協力工場 不良品連絡書

図 番 B115595-002

品 名 CT4284-DF2

端子部変色不具合 特採申請の件

図1. 不具合現象写真

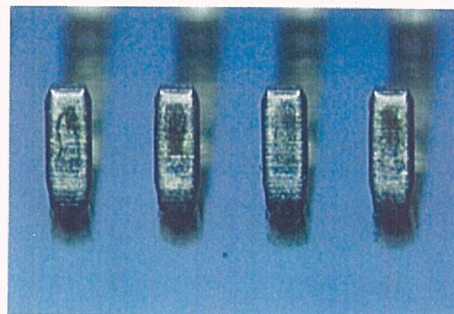
品 名：CT4284-DF2
図 番：B115595-002
前 工 程 No.：D. 12. 06. 07. 1-0001～D. 12. 06. 07. 1-0007
D. 12. 06. 07. 1-0009～D. 12. 06. 07. 1-0010
ロ ッ ト No.：1260345001～007、009～010 (9RL)
数 量：336,700PCS 中 約 20% (3m) に発生
加 工 日：2012年6月12～13日
加工ライン：24号機4番ライン
出 荷 日：2012年6月13日
不具合現象：端子接点部先端茶変色異常

不具合箇所の SEM 観察及び定性分析を実施したところ、正常部と比べ Au の検出量が少ないことが確認されました。

また、該当箇所のめっき膜厚（先端より 0.15 mm 箇所）を測定したところ、正常部が Au0.07～0.09 μm に
対し異常部は 0.04～0.05 μm であることが確認されました。

図 2. CT4284-DF2 接点部拡大

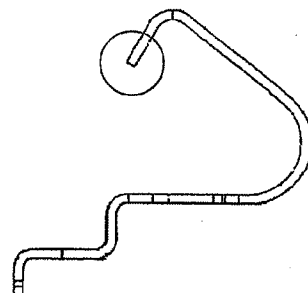
分析結果を踏まえ、Au めっき箇所にて発生要因を調べたところ、
Au めっき治具の吹き出し口の寸法が仕様範囲を最低限満たせる程度の幅で設定されておりました。

端子先端部付近 (図 2 内赤丸部) にめっき液が十分に掛からないことにより、析出不良を引き起こしてしまった可能性が考えられます。

- ・ Au めっき治具の吹き出し口が狭く設定されていたことにより、端子先端部の Au めっき液の流れが悪くなり、Au めっきの析出不良が発生したと推測いたします。
- ・ 出荷検査時にスタートサンプルで発見されなかった為、良品として判断してしまいました。

- ・ Au めっき治具の吹き出し口の広げ、端子先端部の Au めっき液の流れを改善することで析出不良の発生を抑制いたします。(2012 年 6 月 21 日 治具修正済み)
- ・ 次回加工分について、抜き取り検査を実施し、効果の確認を行う。
